Zamjena zateznog ramena Kat. Br. 534 0062 20 za Kat. Br. 534 0340 10 za vozila Mercedes Actros

INA 0033

Slika 1: 534 0062 20
(zamijenjena izvedba)

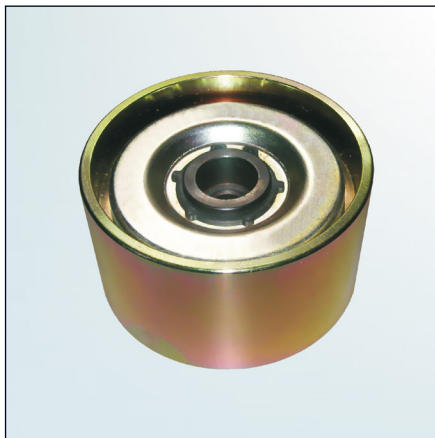
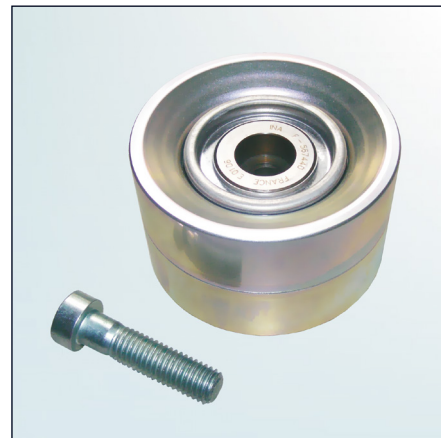
Zbog kontinuiranog razvoja tehničkog razvoja naših proizvoda izvršena je izmjena vodećeg kolotura, br. za narudžbu 532 0410 20.

Osim promjene tvorničke izvedbe novi kolotur se odlikuje i nižom težinom (657 g u odnosu na težinu kolotura stare izvedbe od 966 g).

Sa novom verzijom se dodatno isporučuje i vijak M10x40 (vidi sliku 2). Ovak vijak zamjenjuje učvršni vijak M10x35 kojim je bio pričvršćen dosad korišteni kolotur (vidi sliku 1).
